BUZZCRE4 DX「可変フィールド」仕様変更に伴う価格改定のお知らせ

株式会社BUZZGAMES

さて、弊社製品「BUZZCRE4 DX」につきまして、次回の出荷分より仕様を変更し、景品落とし口の広さを調整可能な「(落とし口部分)可変フィールド」仕様へとリニューアルいたします。この仕様変更に伴い、本体価格を以下の通り改定させていただきます。

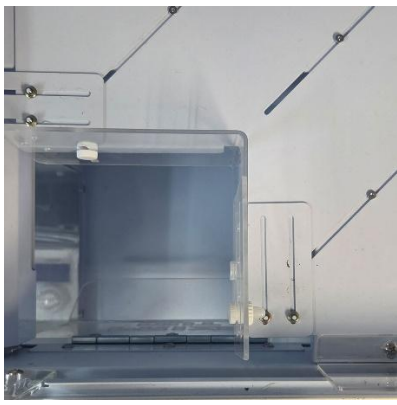
従来 (1辺 19CM 固定)		最小 (1辺 14CM)	最大 (1辺 19CM)
	→

従来仕様

固定 19cm × 19cm
全景品で同一サイズ

新仕様 (可変フィールド)

14~19cm 可変対応
景品サイズに最適化

項目	仕様内容
調整方法	工具 (L型レンチなど) による手動調整 2mm 六角 3 個を緩めてユニットを移動
調整時間	3~5 分
耐久性	高 (繰り返し使用対応)
